改善箇所説明図

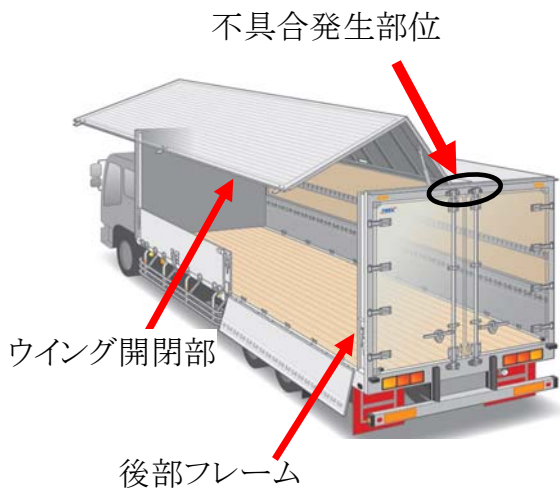
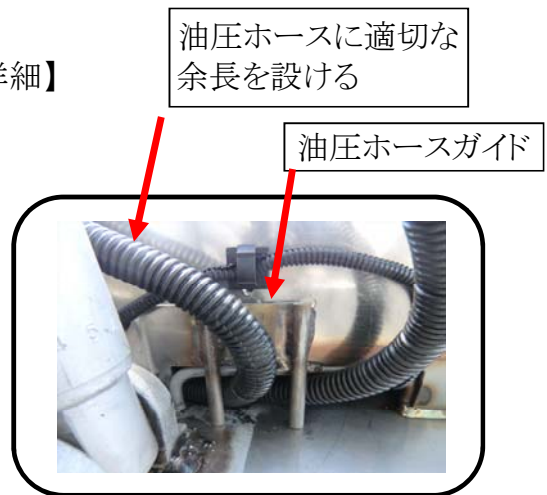
【不具合発生部位庫内側図】 不具合発生箇所

【不具合発生箇所の詳細】

ウイングボディに架装したトラックにおいて、荷台のウイングを開閉するための油圧ホースの配索が不適切なため、ウイングの開閉により油圧ホースがウイングボディの枠に接触するものがある。そのため、そのままの状態で使用を続けると、油圧ホースが摩耗し、最悪の場合、作動油が漏れ、開いているウイングが意図せず閉まるおそれがある。

【改善前】

【改善後】

全車両、油圧ホースガイドを取付け油圧ホースの配索を変更する。また、油圧ホースを点検し摩耗などがある場合は交換する。
